**Oggetto:** Proposta di Adozione di Piano di Recupero (PdR) in variante alle previsioni del Piano degli Interventi, ai sensi dell'art. 20, comma 8-ter della L.R. 11-2004 per la riqualificazione dell'area ex NUT IN Comune di Creazzo (VI).

**Codice Pratica:** RCI 2023/057.

#### **PARERE DI COMPETENZA IDRAULICA SUL PROGETTO PROPOSTO.**

**Oggetto: Piano di Recupero Ex NUT, riscontro al Vs. prot. 8010 del 05.09.2023 - RCI 2023/057. RICHIESTA INTEGRAZIONI E CONTESTUALE SOSPENSIONE DEL PROCEDIMENTO – NOTA INTEGRATIVA**

Scala 1:250  
Data 06.09.23  
Tavola n. E.06

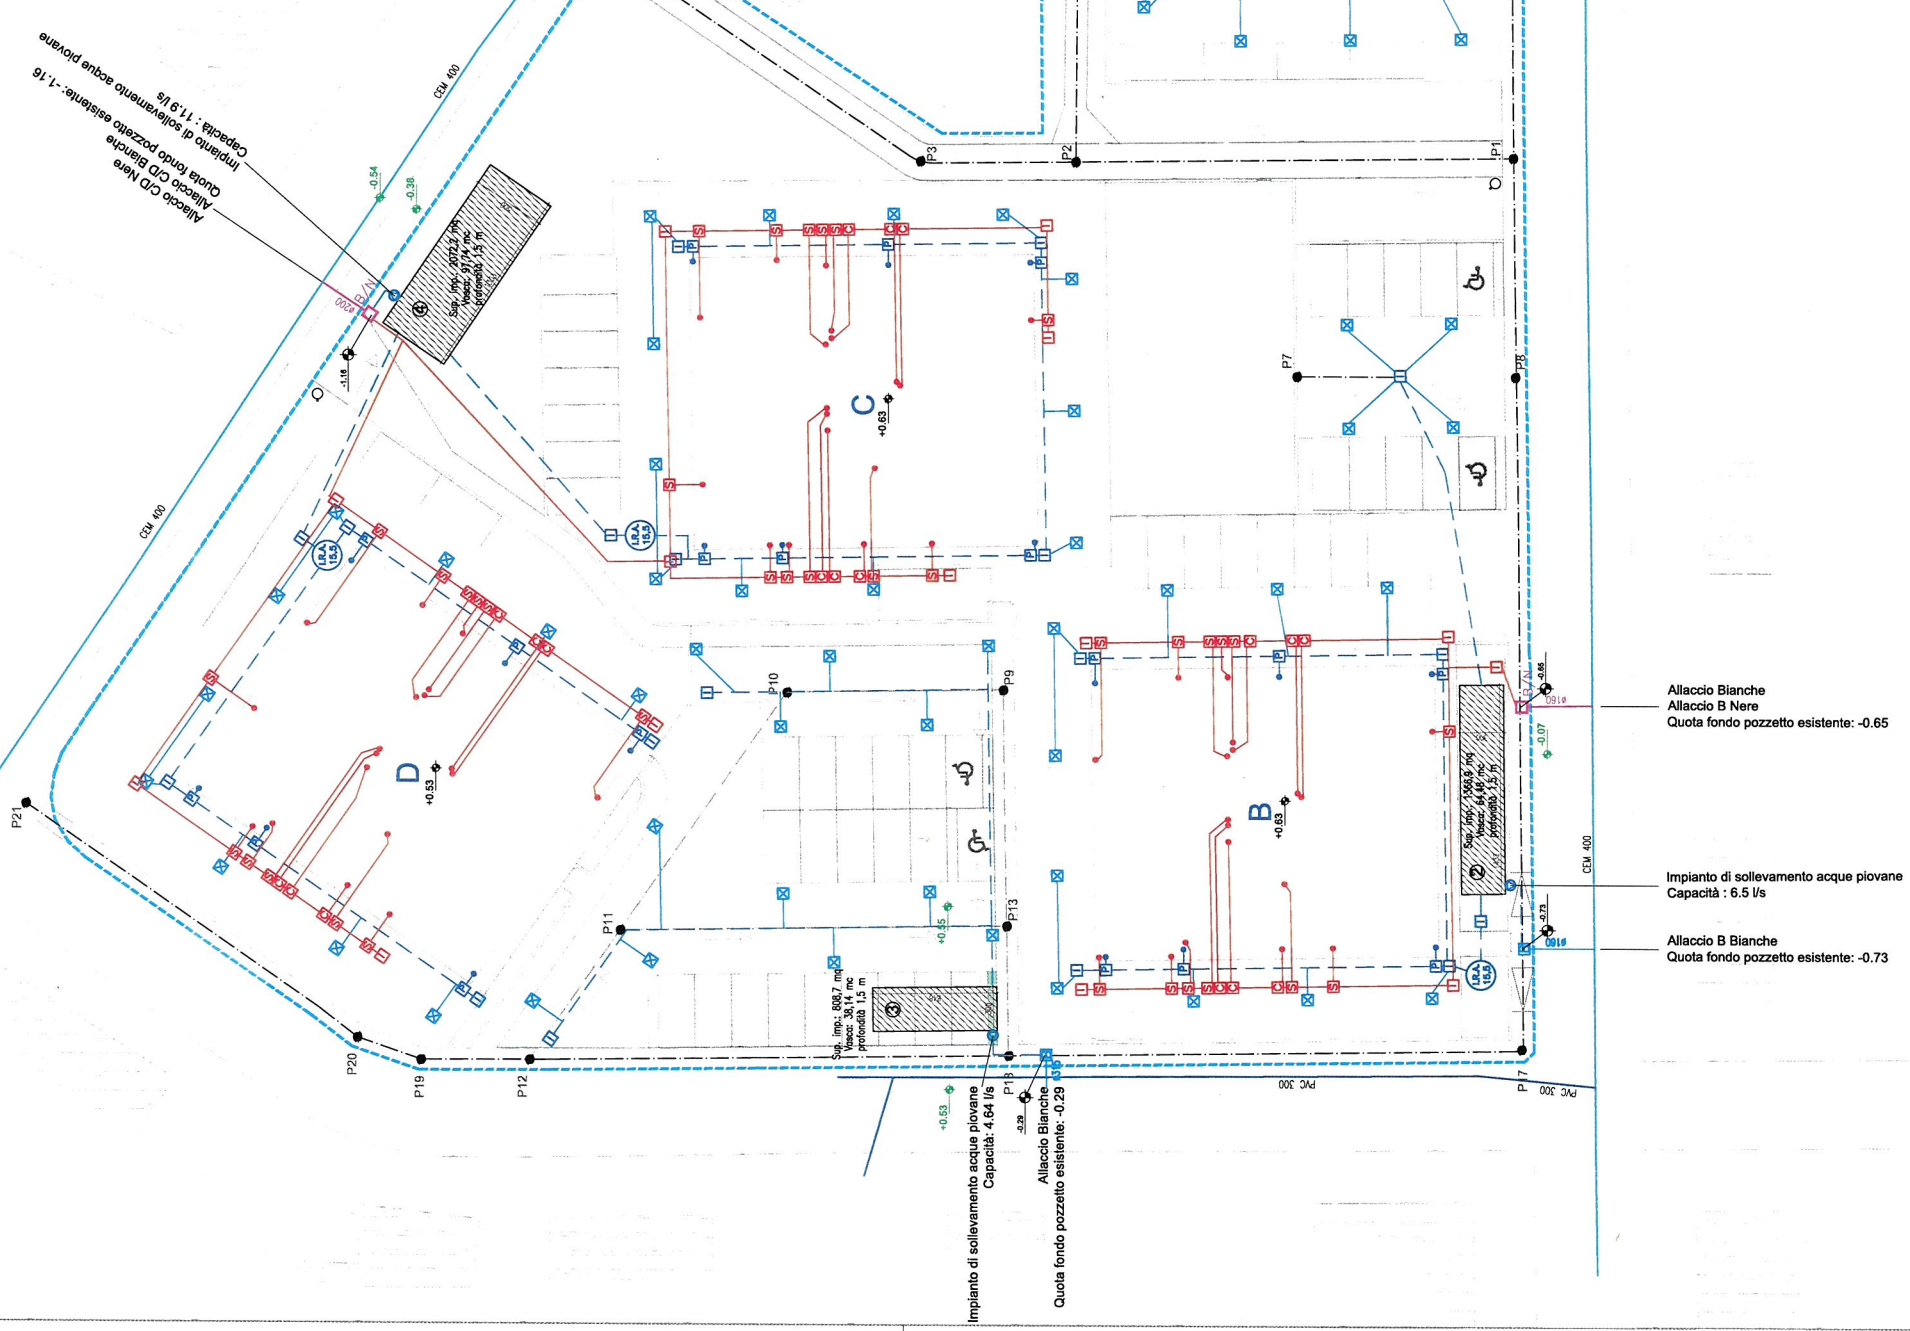
Per quanto riguarda i particolari tecnici degli scarichi, si faccia riferimento agli schemi riportati in **Tav E6bis**, mentre si allega la nuova **Tav E6** per quanto riguarda l'ottimizzazione dei bacini di invaso, ad integrazione di quanto già agli atti.

Tavola modificata come da richiesta integrazioni del Consorzio Alta Pianura Veneta prot. n° 6764 del 20.07.2023 e n° 8010 del 05.09.2023.  
Volume di invaso interrato pari a 254 mc, calcolato con coefficiente udometrico 40 l/s ha
